NAZWA OBIEKTU BUDOWLANEGO:
MAŁOPOLSKIE CENTRUM BIOTECHNOLOGII
ul.Gronostajowa 7a

BRANŻA:
INSTALACJE SANITARNE

RYSUNEK:
INSTALACJA WENTYLACJI
RZUT DACHU
skala 1:100

NR RYSUNKU: 03

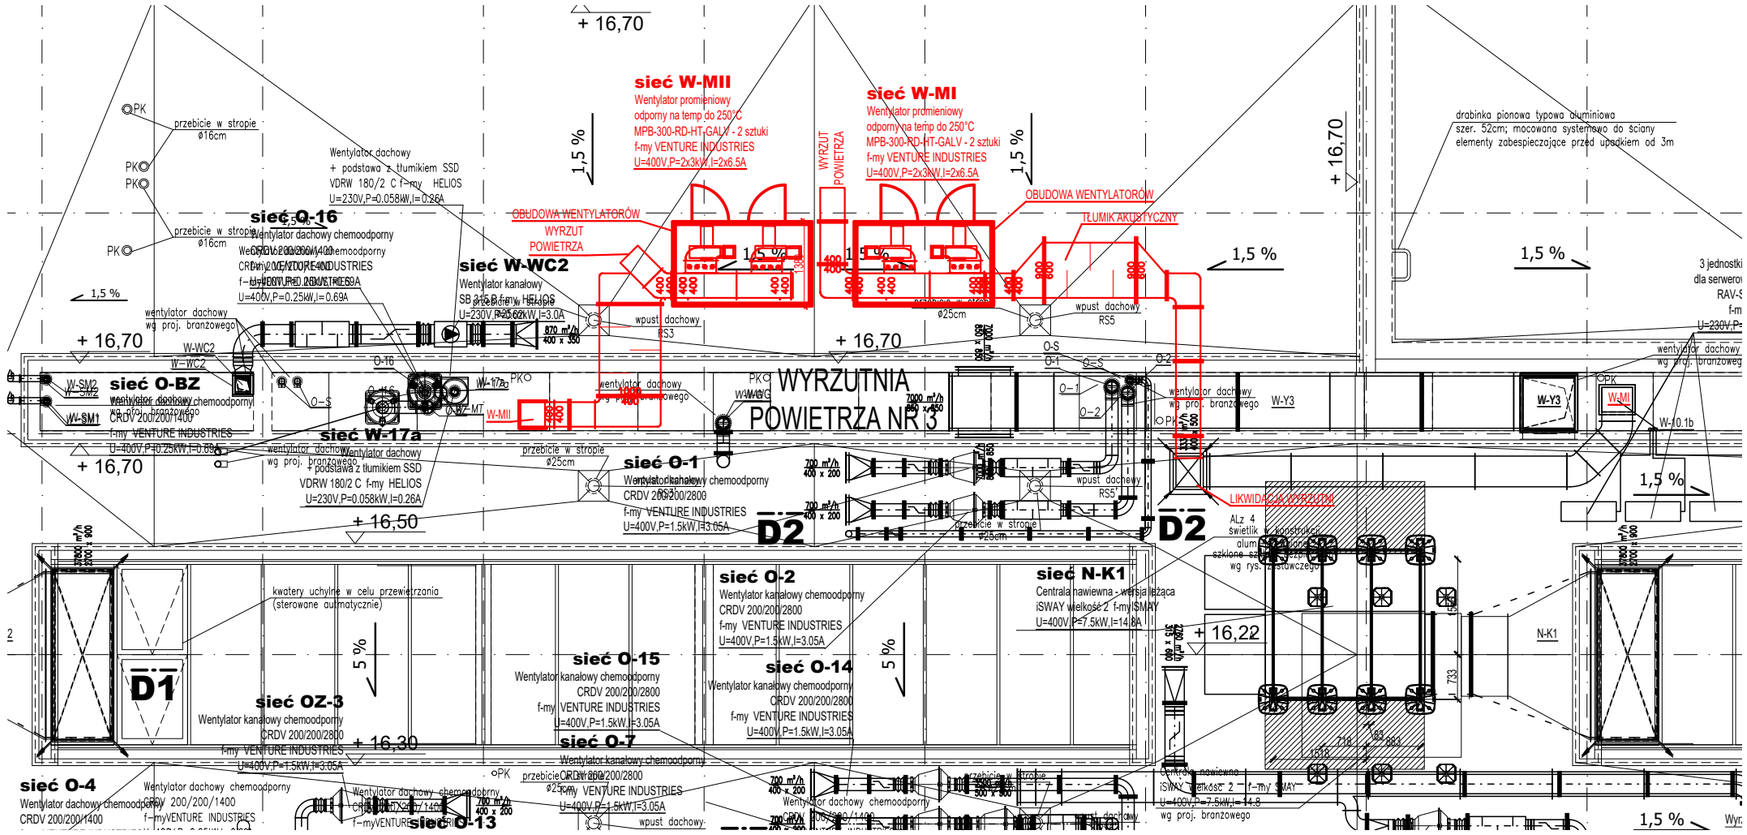
Zakres zmian:

1.Montaż wentylatorów przeniesionych z wentylatorni (4szt.) na podkonstrukcji wsporczej
2.Montaż 2 przepustnic odcinających przeniesionych z wentylatorni przed wentylatorami
3.Montaż 2 nowych przepustnic 500x250mm przed wentylatormi
4.Wykonanie osłony wentylatorów z dostępem rewizyjnym (2 szt.)
5.Dla wyrzutu z MI i MII wykonanie nowych kanałów na dachu do podłączenia do wentylatorów
6.Dla MI podłączenie do istniejącego kanału wyrzutowego z likwidacją istniejącej wyrzutni
